**Verslag huishoudelijke elektrische installatie op laagspanning en zeer lage spanning****Algemeen:**

Referentie: 004-20260305-03	Datum controle: 05/03/2026
Keurder: 004

Eigenaar:	EAN-code: Onbekend
Adres installatie: Beukenlaan 15, 1560 - Hoeilaart	Nummer teller(s): 56740907
	Distributienetbeheerder installatie: Fluvius
Datum uitvoering installatie:	☐ Vóór 01/10/1981 ☒ Tussen 01/10/1981 en 01/06/2020 ☐ Vanaf 01/06/2020
Type:	☒ Wooneenheid ☐ Niet-huishoudelijk ☐ PV ☐ Batterij ☐ Laadpaal

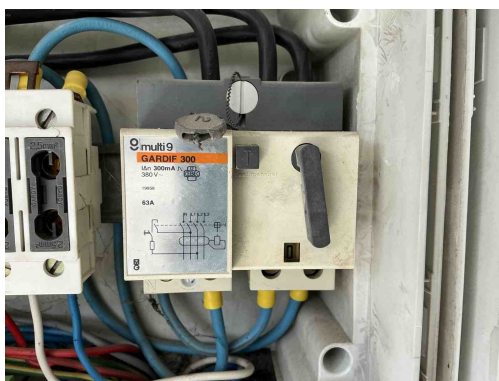
B06 - Het elektrisch verdeelbord heeft niet de minimale beschermingsgraad IPXX-B in een gewone ruimte (Boek 1: 4.2.2.3).
Opmerking: Oa bord 123

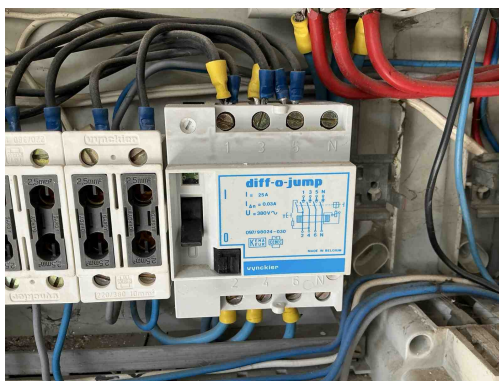
D24 - De differentieelstroombeschermingsinrichtingen die worden geplaatst in huishoudelijke installaties dienen tenminste van het type A te zijn (Boek 1: 5.3.5.3).
Opmerking: Oa bord 1,2

D01 - De differentieelstroominrichting schakelt niet uit na indrukken van de testknop (Boek 1: 5.3.5.3).
Opmerking: Oa diff 63 A

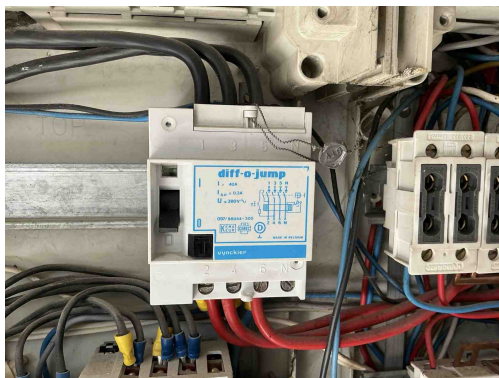
D24 - De differentieelstroombeschermingsinrichtingen die worden geplaatst in huishoudelijke installaties dienen tenminste van het type A te zijn (Boek 1: 5.3.5.3).
Opmerking: Oa bord 1,2

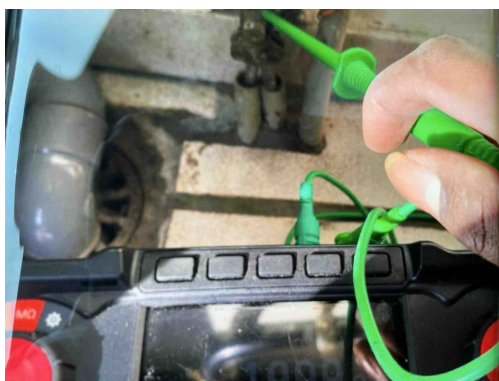
A05 - De waarde van de spreidingsweerstand van de aardverbinding is te hoog (Boek 1: 5.4.2).
Opmerking: Oa weerstand te hoog bij 2p en 3p meting

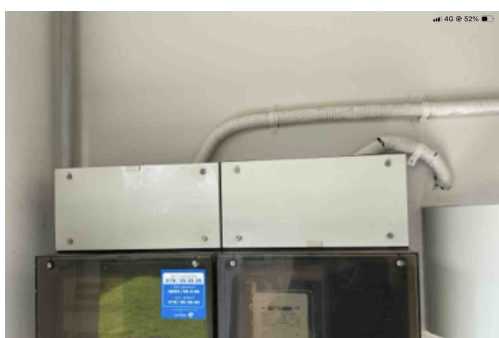
A05 - De waarde van de spreidingsweerstand van de aardverbinding is te hoog (Boek 1: 5.4.2).
Opmerking: Oa weerstand te hoog bij 2p en 3p meting

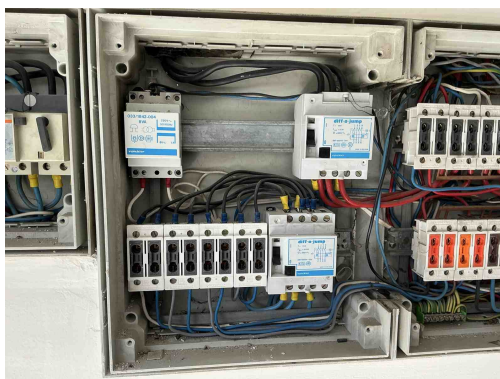
B34 - Het kabeltype van de meterbord verbinding aan de oorsprong van de installatie beantwoordt niet aan de minimale vereisten vastgelegd door de distributienet beheerder. (Boek1: 1.5 + SYNERGRID C1/107)
Opmerking: Oa VOB in preflex
